**Declaração de Impacte Ambiental  
(Anexo ao TUA)**

<b>Designação do projeto</b>	Central Fotovoltaica da Chamusca e linha a 400 kV CSF Chamusca – Posto de Corte do Pêgo
<b>Fase em que se encontra o projeto</b>	Central Solar em Projeto de Execução e Linha em Estudo Prévio
<b>Tipologia do projeto</b>	Anexo II, ponto 3, alíneas a), b) e no ponto 1, alínea d) do Decreto-Lei n.º 151-B/2013, de 31 de outubro, na sua atual redação
<b>Enquadramento no regime jurídico de AIA</b>	Artigo 1.º n.º 3, alínea b), subalínea i) do Decreto-Lei n.º 151-B/2013, de 31 de outubro, na sua atual redação
<b>Localização</b> (concelho e freguesia)	Distrito de Santarém, no concelho de Chamusca, na freguesia de Carregueira.
<b>Identificação das áreas sensíveis</b>	Não são afetadas áreas sensíveis definidas nos termos do disposto na alínea a) do artigo 2.º do Decreto-Lei n.º 151-B/2013, de 31 de outubro, na sua redação atual
<b>Proponente</b>	SUNINGER - CONSULTORIA E ENERGIAS RENOVÁVEIS, UNIPessoal LDA

<b>Entidade licenciadora</b>	Direção Geral de Energia e Geologia
<b>Autoridade de AIA</b>	Agência Portuguesa do Ambiente, I.P.

Figura 1: Situações a retificar, onde se verifica a presença de alguns sobreiros inseridos em povoamento e contemplados para a pretensão de corte. Fonte: ICNF

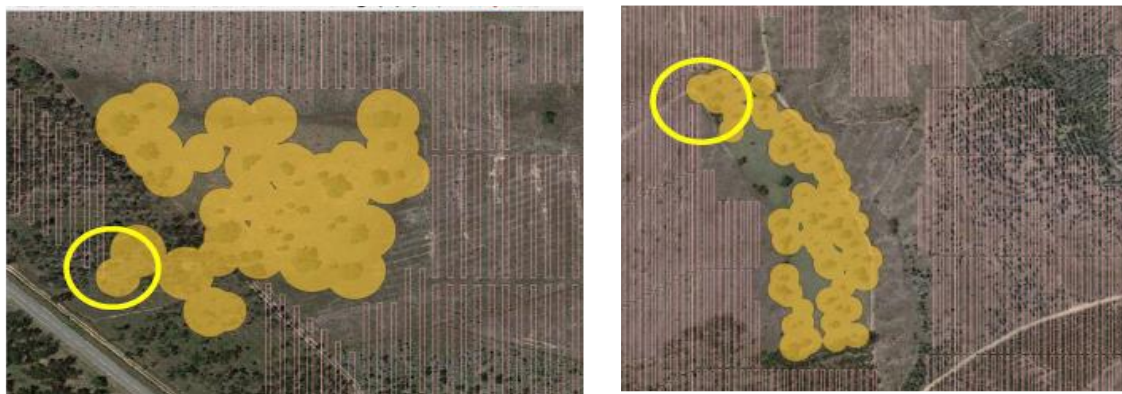
- f. Excluir a colocação de infraestruturas da central solar fotovoltaica nas áreas identificadas nas figuras seguintes de forma a garantir a preservação dos sobreiros inseridos em povoamento:
